Commune de Rouvroy

Consultation habitants/CLDR du 7 novembre 2022 - Compte-rendu

- Présentation de l'esquisse d'avant-projet de l'aménagement de la maison de village de Harnoncourt et de ses abords
- Consultation
- Suites

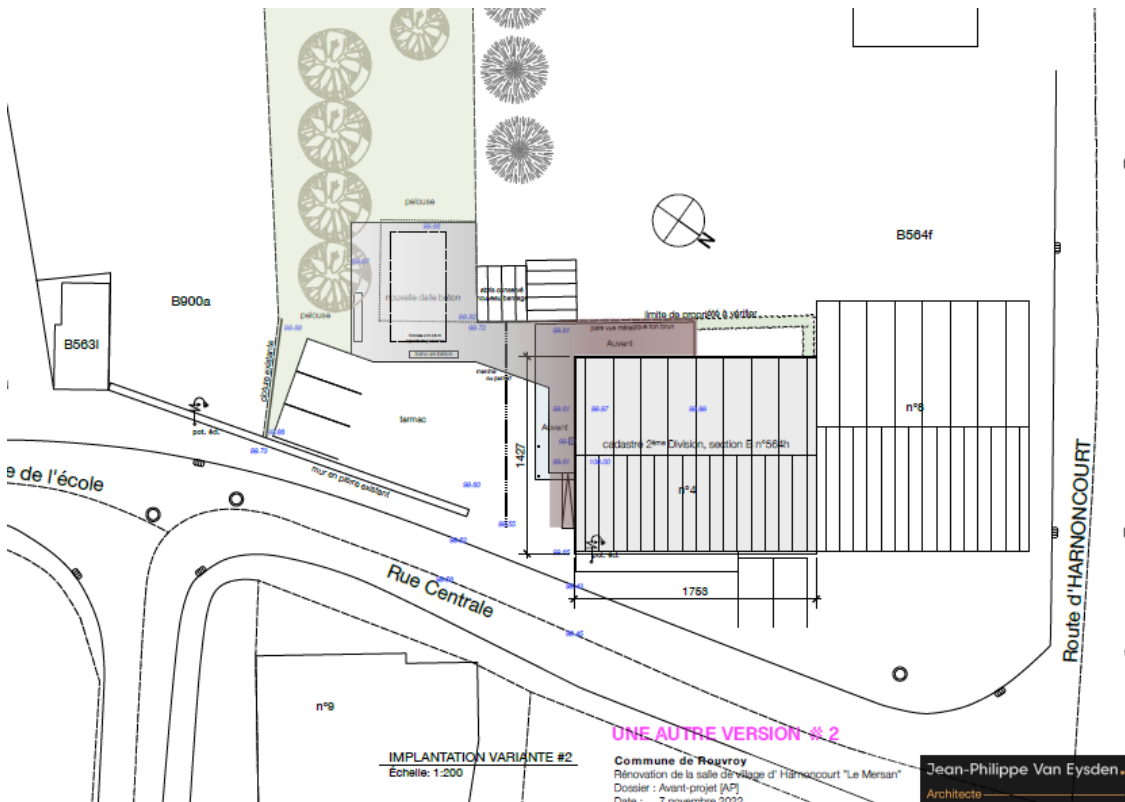
1. **Option 1** : 3 places de parking situées le long de la voirie, près de l’entrée de la salle, laissant de la place pour une zone polyvalente. Un accès ponctuel est possible pour les livraisons et dépôts de matériels. Une place PMR est prévue devant l’ancienne école.

2. **Option 2** : 3 places de parking situées à l'intérieur de la cour. Une place PMR est prévue devant l'ancienne école.

=>Par rapport à ces deux options, M. Van Eysden indique que la première est plus sûre pour les usagers du lieu : moins de manœuvres à effectuer sur une zone « abords » où par exemple des enfants sont susceptibles de passer.

- Abords et parking : l'option du parking à front de voirie est préférée (cela obligera les gens à ralentir). Il faut signaler clairement le parking de l'école comme étant aussi le parking de la salle de village.
- Toilettes RDC : OK pour des toilettes mixtes (+ table à langer)
- Toilettes +1 : il faut un accès PMR, des toilettes PMR et une table à langer
- Porte de secours (porte vitrée près du bar) : en tous cas non transparente (pleine, film microperforé, sablée, translucide... et belle).

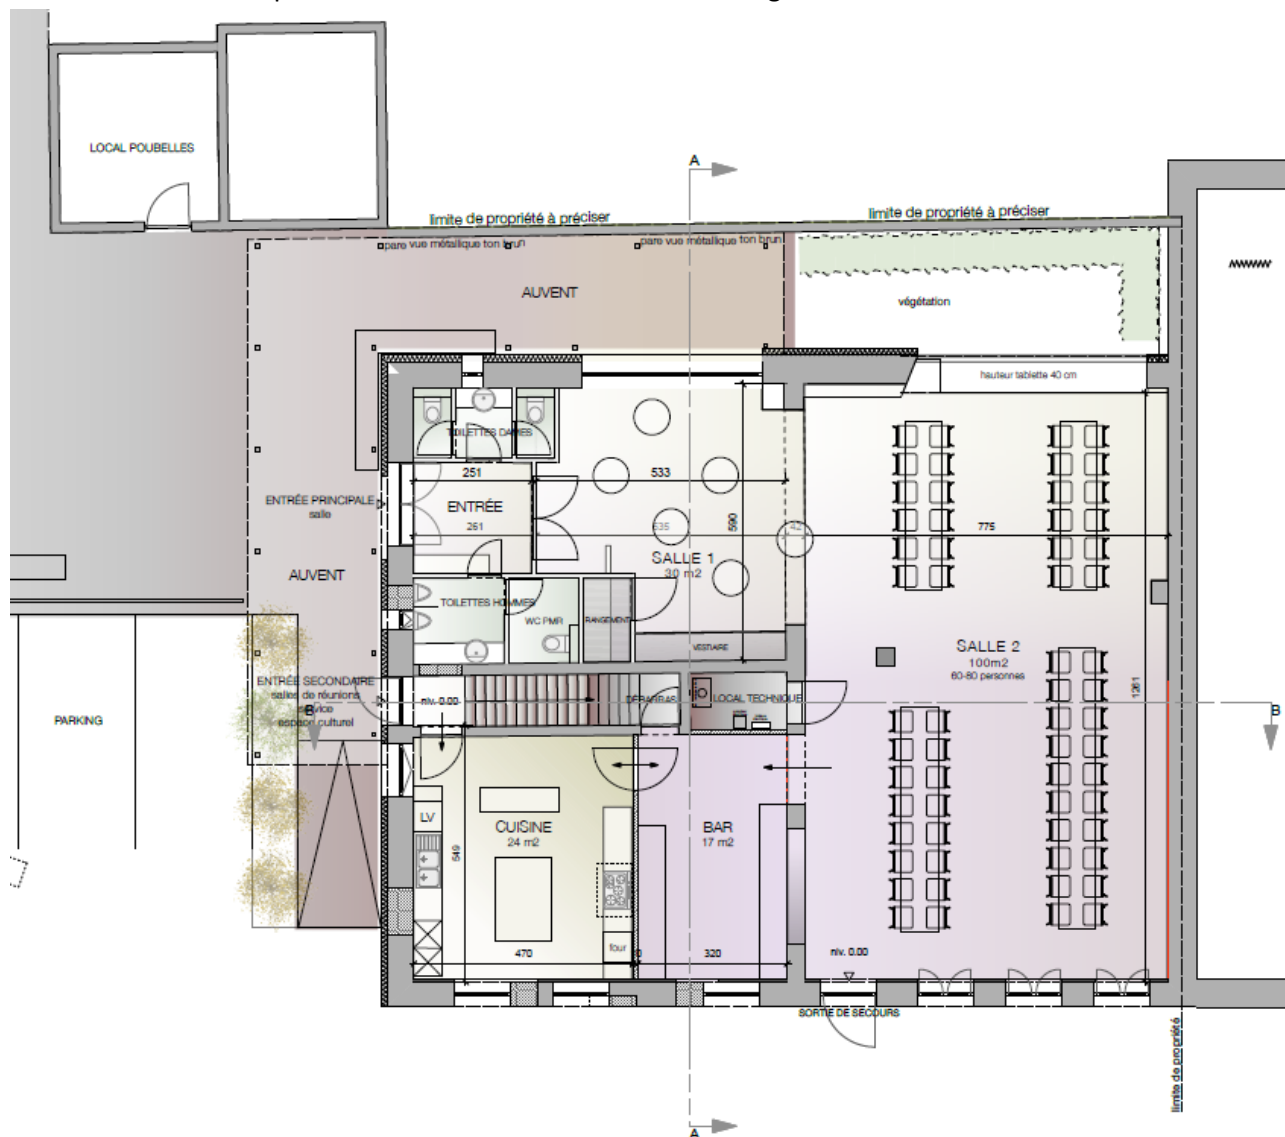
- Quid de la porte dans la grande salle qui donne sur la rue ? Il s'agit de la sortie de secours.
- Est-il possible de supprimer le poteau dans la grande salle ? C'est techniquement possible mais cela aurait des impacts trop grands sur la stabilité et le budget. Pour respecter les contraintes financières, il a été choisi de le conserver. Il y a tout de même de l'espace pour circuler autour.

- Conserver le local extérieur pour les poubelles (plus esthétique, pour permettre un tri facile des déchets) ; prévoir un bac à compost.
- Prévoir une isolation phonique (voisinage à côté) et une bonne acoustique =>JPVE : on peut aussi placer un outil pour couper la musique si on dépasse un certain seuil de décibels.

- Prévoir une cloison mobile entre la pré-salle et la grande salle pour permettre des petites activités.
- Les prix d'accès devront rester abordables.
- Actuellement, de nombreux clubs et associations de Harnoncourt sont au Rox mais viendront utiliser cet espace car sur la commune il existe peu de salle de festivités. La paroisse, l'école de musique (pour des cours) et la bibliothèque pourront utiliser le lieu.

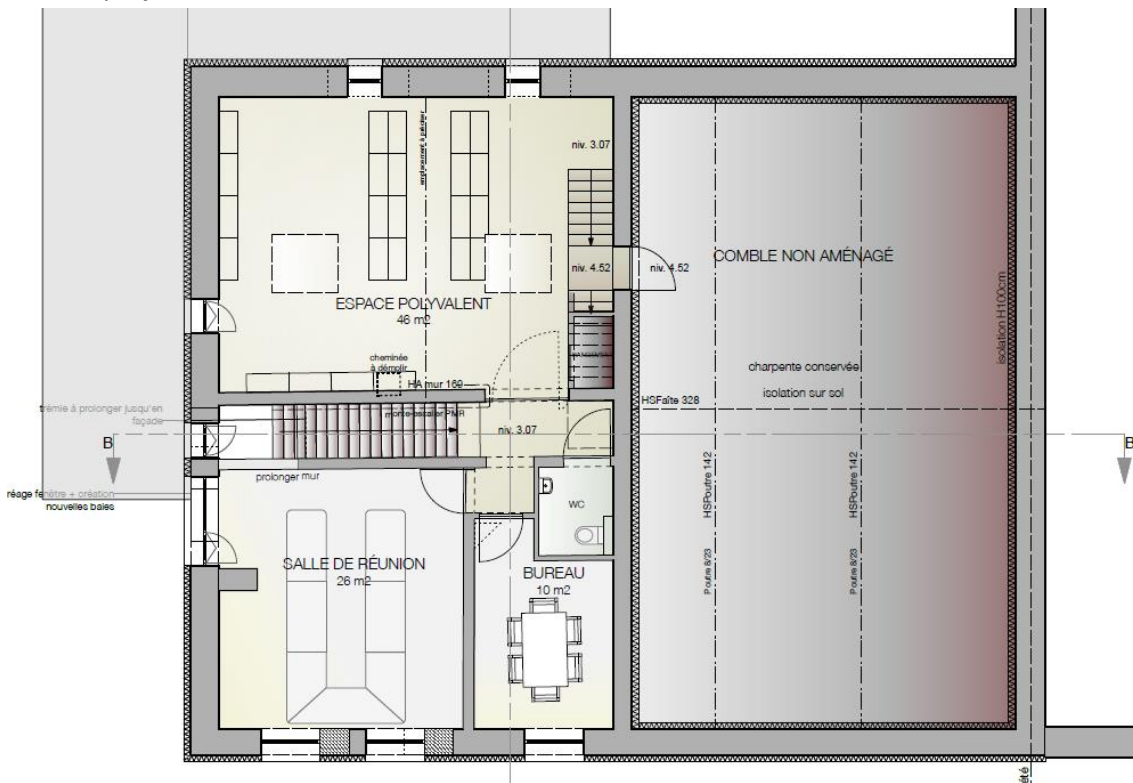
- Est-ce que le 1^{er} étage sera accessible pour les PMRs ? Il sera accessible avec un monte-escalier (type Stannah). Cependant pour quelqu'un en chaise (dont la rotation représente 1m40), l'accès sera plus compliqué dans les deux petites salles de réunion et les toilettes. Il faudra l'aider.

- Il faut prévoir des armoires fermant à clefs pour la bibliothèque.
- Pour une bonne prise en compte des besoins des personnes PMR, il faut installer une toilette adaptée et malheureusement supprimer le tout petit bureau. La pièce à côté n'est pas si grande. La musique est intéressée par de petits espaces.

- Conserver la piste de jeu de quilles extérieure (à l'arrière).
- Prévoir des stores aux toilettes R+1.
- Au R+1 faire communiquer les deux salles (au niveau de la montée d'escalier) pour permettre une circulation (expo, ...)
